第 2 回 委 員 会 資 料

1) 野洲駅南口駅前広場計画図(案)

2) 第1回委員会からの変更点

歩道幅員の拡幅（駅舎付近）

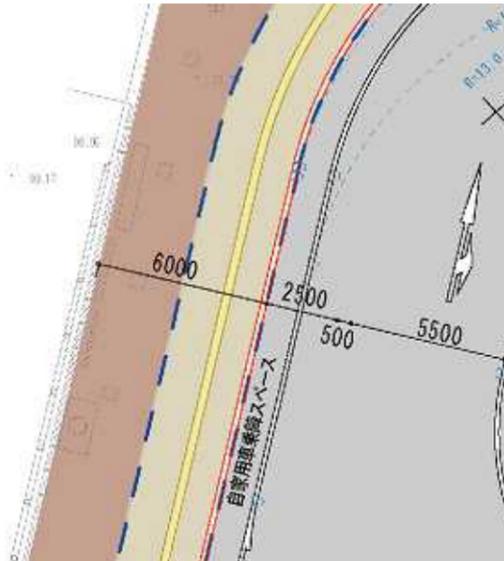
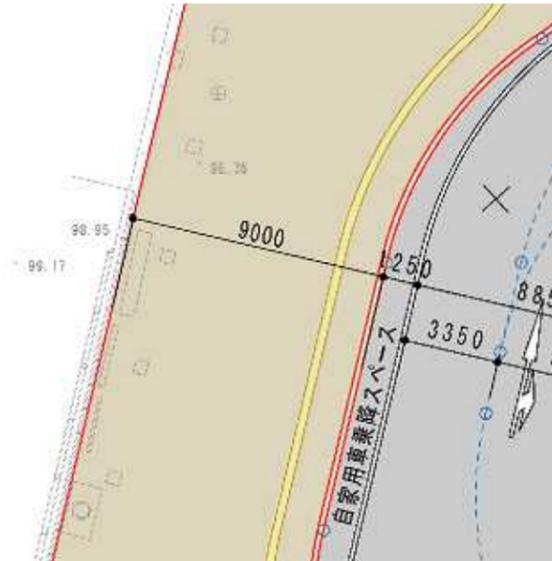
駅利用者及びバス停利用者が安全かつ円滑に利用できる最低限の幅員（W=6.0m）からゆとりを持った幅員（W=9.0m）に変更。

シェルター範囲の拡大

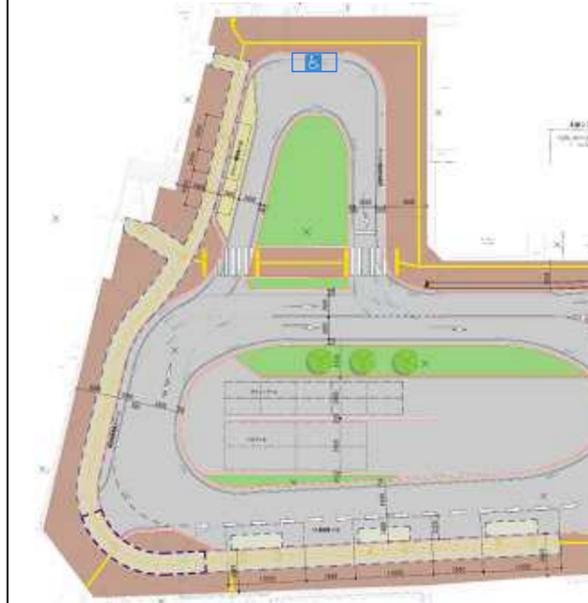
駅舎前においては、シェルターの範囲を拡大し、車いす用停車帯までシェルターを延伸。

歩道幅員の拡幅（バス停付近）

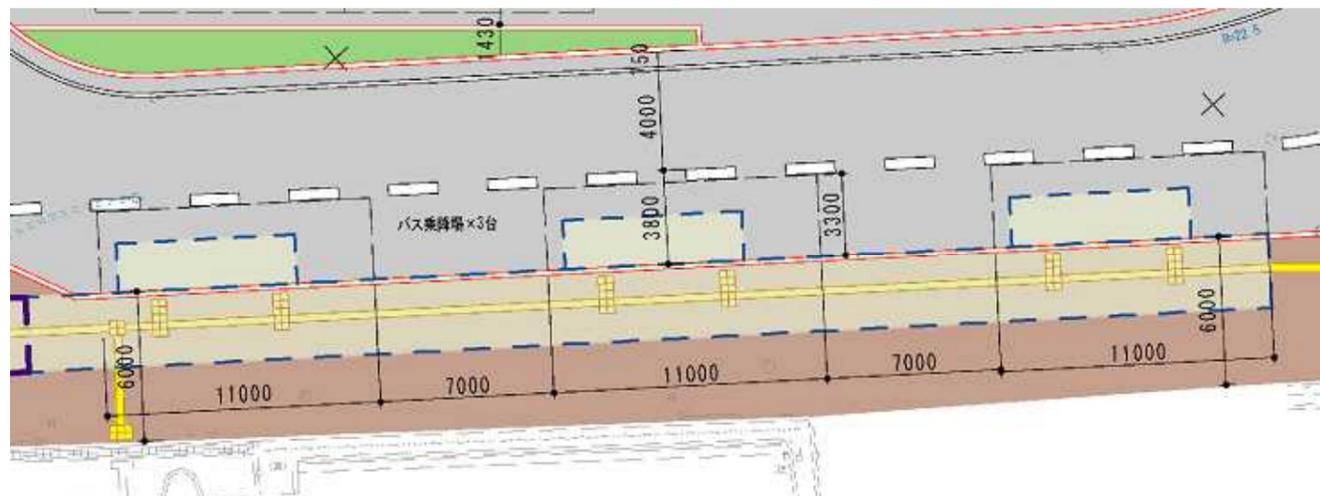
歩行者及びバス停利用者が安全かつ円滑に利用できる最低限の幅員（W=6.0m）から敷地条件が許容する幅員（W=6.5m程度）に変更。

タクシープールの位置変更

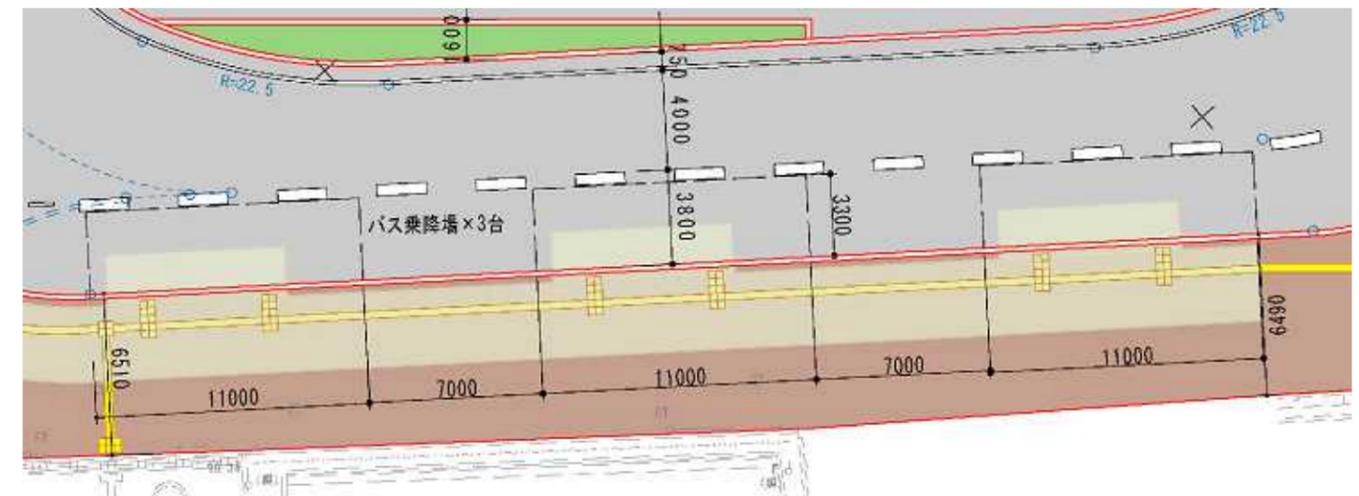
安全確保のために、タクシープールの位置を現在と同様の位置に変更。

緑地の拡大

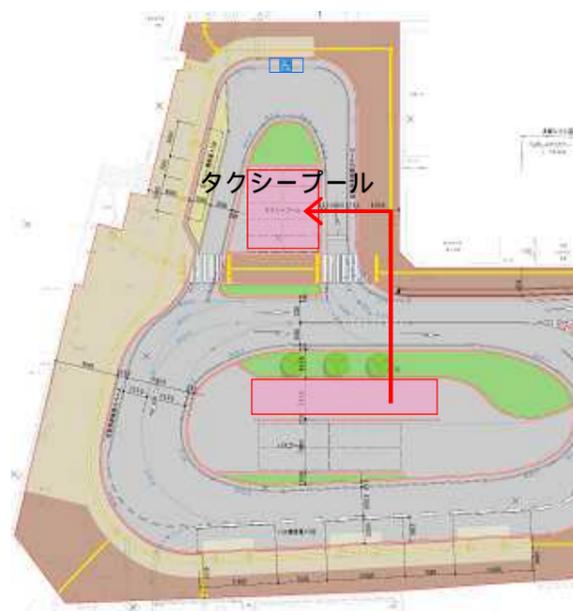
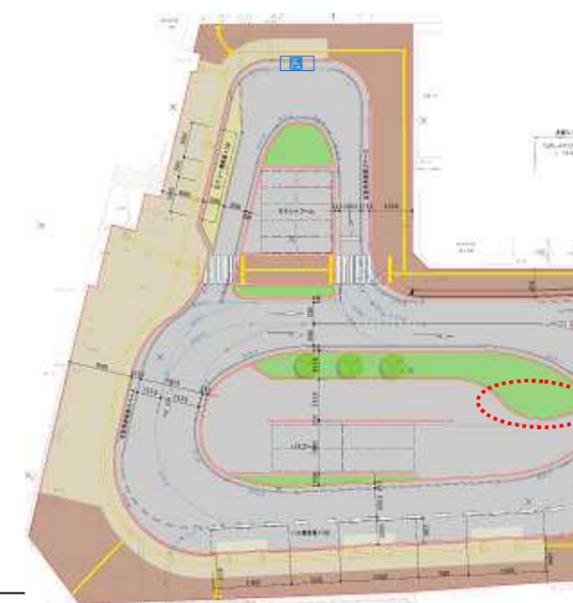
ロータリー内で、車両動線にかからない部分を緑地に変更。
